**ENQUETE PUBLIQUE PORTANT SUR
LA REVISION DU PLU DE COUILLY-PONT-AUX-DAMES
Conduite du 6 janvier au 8 février 2025**

RAPPORT D'ENQUETE

**Rédigé par M. Claude POUHEY
Commissaire Enquêteur
Désigné par la décision du Tribunal Administratif
E24-73/77 du 23/09/2024**

Présentation de l'OAP n°2

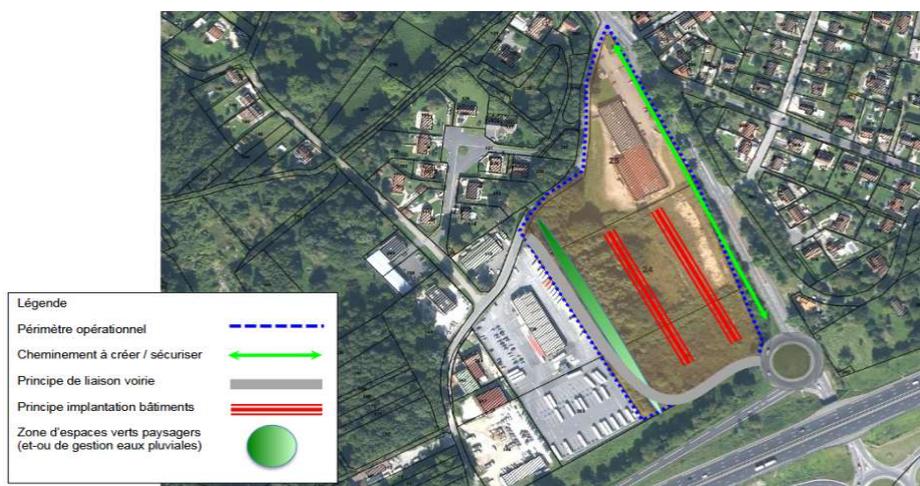
- Dans la modification du PLU il est dit "Réaliser une zone de régulation des eaux pluviales au point bas de la zone.". Hors cette zone à été inondée lors de la crue d'octobre 2024 Faire une sortie résidence des Alois alors que cette route était sous 30 cm d'eau
- La parcelle AE166 appartient à la maison de retraite des Artistes et donc pas de possibilité de faire soit une sortie soit une entrée.

La zone de régulation des eaux pluviales figurant sur le plan de présentation de l'OAP (page 11) sera traitée en espace naturel. La nouvelle zone de régulation sera positionnée hors zone d'inondation.

La zone d'expansion des crues
Dans le projet de PLU présenté au public

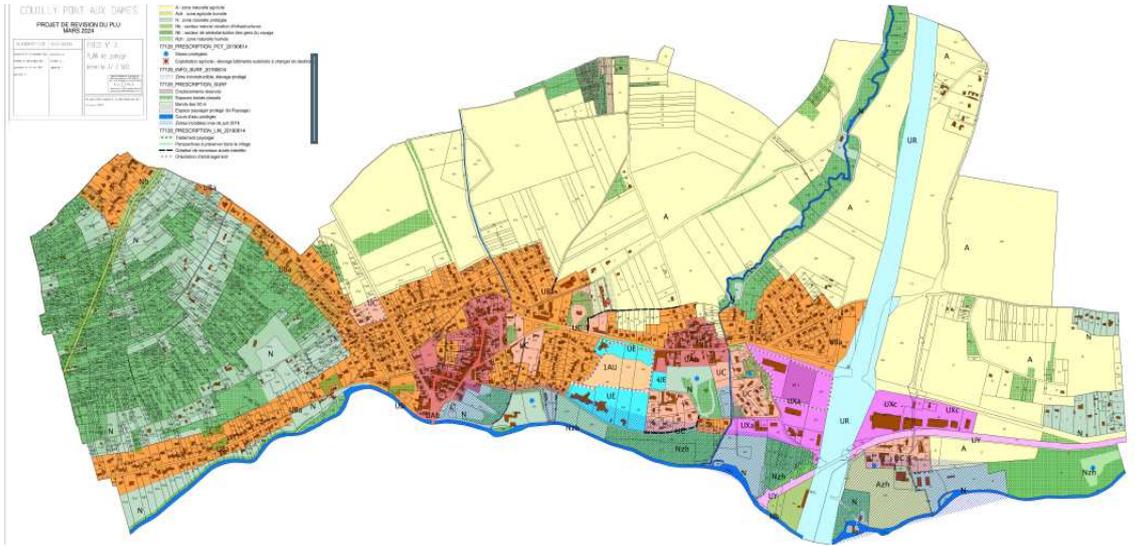
Sollicité par la mairie en cours d'enquête

Extensions sollicitées

Il est donc indispensable de définir et d'appliquer des mesures visant à protéger les personnes et les biens dans ces zones d'expansion des crues, ce que va faire le nouveau PLU dans le cadre de la demande de la Mairie exprimée en cours d'enquête et analysée en II.2 :

- ***en proposant une extension de la zone de protection contre l'expansion des crues s'appuyant sur l'étendue constatée lors de la crue d'octobre 2024 ;***
- ***en inscrivant dans le règlement du PLU des prescriptions d'interdiction ou d'autorisation de construction ou d'extension de bâtiment existant, en cohérence***

MODERATION DE LA CONSOMMATION D'ESPACE ET LUTTE CONTRE L'ETALEMENT URBAIN

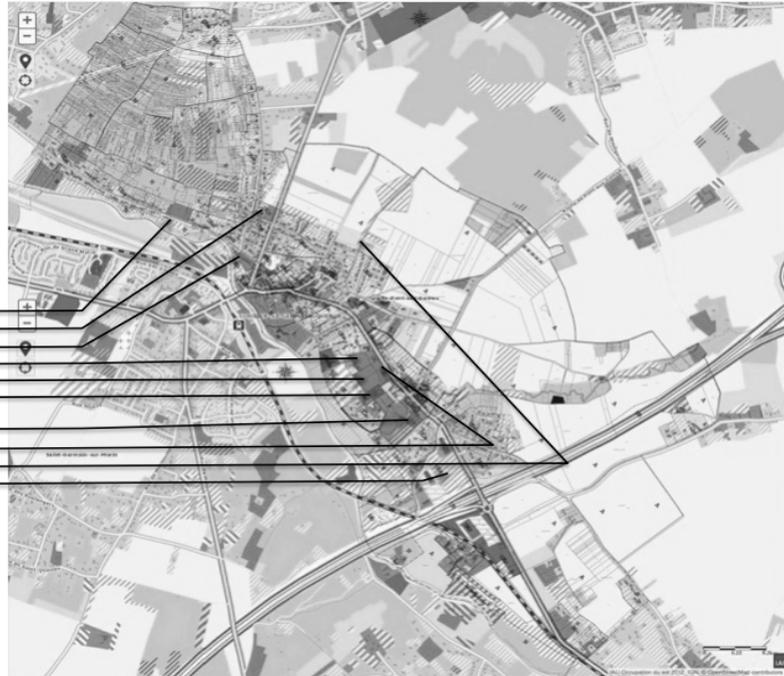
La densification urbaine est limitée horizon 2030 à 6,15 ha soit 5,2% de la surface urbanisée actuelle qui couvre 119 ha. Cela doit conduire à corriger le tableau récapitulatif ci-après de la page 25 du PADD (Projet d'Aménagement et de Développement Durable) qui n'est plus d'actualité. On peut considérer que les trois zones concernées par des OAP (Orientations d'Aménagement et de Programmation) sont intégrées dans le tissu urbain de la commune sans impact sur des zones agricoles ou naturelles et respecteront le taux de densification des zones urbanisées de la commune.
